专 题 会 议 纪 要

编号: CYHG-ZH-ZLJY-01

工程名称: 朝阳和光光伏并网发电项目

ZJ详图 1:20

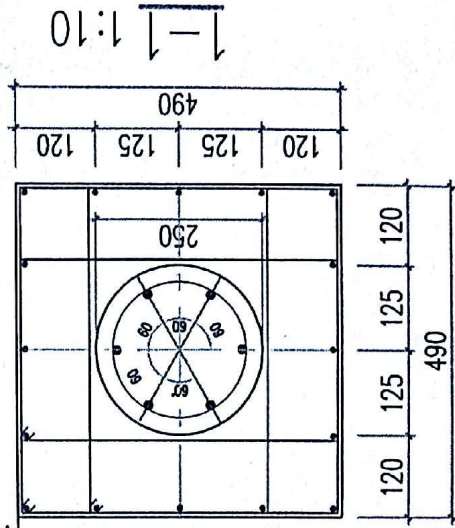
会议地点	项目部	会议时间	2017.5.10
会议主持人	王登营		
会议主题：由于 2017 年 5 月 5 号朝阳地区大风天气，对光伏场区组件、支架、桩基等造成不同程度损坏；针对 2017 年 5 月 5 号光伏场区质量事故，组织业主单位、监理单位、总包单位、设计院召开专题会议，对事故原因进行分析、讨论处理方案、杜绝类似事故再次发生。			
会议内容：			
一、业主单位：			
1、针对 2017 年 5 月 5 号朝阳地区大风导致赵家沟光伏区、大三家光伏区部分完工的桩基断裂、倾斜，支架变形等质量问题。为杜绝类似事件再次发生、并妥商处理此次质量问题，要求 EPC 总包单位拿出具体的处理方案，尤其是当风口位置、要有针对性措施，确保后续施工避免此种现象的发生。			
2、此次形成的加强方案，后续针对性方案请 EPC 总包单位报“通威新能源公司技术部”确认后才能组织实施。			
二、总包单位：			
1、由于现场桩基基础施工时，部分钢筋笼高度放置不到位，导致部分桩基±0 以上部位断裂。			
2、部分支架立柱焊接不到位、U 型螺栓螺口滑丝，大风造成部分立柱变形、断裂、U 形螺栓丝口滑丝。			
3、请北京乾华设计院提解决方案。			
三、设计单位：			
1、针对性措施（适用后续施工光伏区及本次质量问题需要重新补桩部分）			
原设计桩基间距为 3.3m，在每个阵列两边跨桩基中间各增加 1 根桩（桩的做法同原桩基设计图）。			
2、加强措施（适用本次质量问题光伏区）			
将桩基（地表±0 以上）全部凿毛，使用矩形模具，模具高于原有（地表±0 以上）桩基基础 150mm，绑扎新钢筋笼，通体浇筑。			
主送单位	江苏启安建设集团 北京乾华科技发展有限公司		
抄送单位	朝阳和光项目指挥部		
发文单位	常州正衡电力工程监理有限公司	发文时间	2017.5.10

说明: 楼梯上及休息平台均采用不低于C35, 钢筋采用三级钢, 楼梯上保护层50mm

楼梯
490x490
16#12
8@100
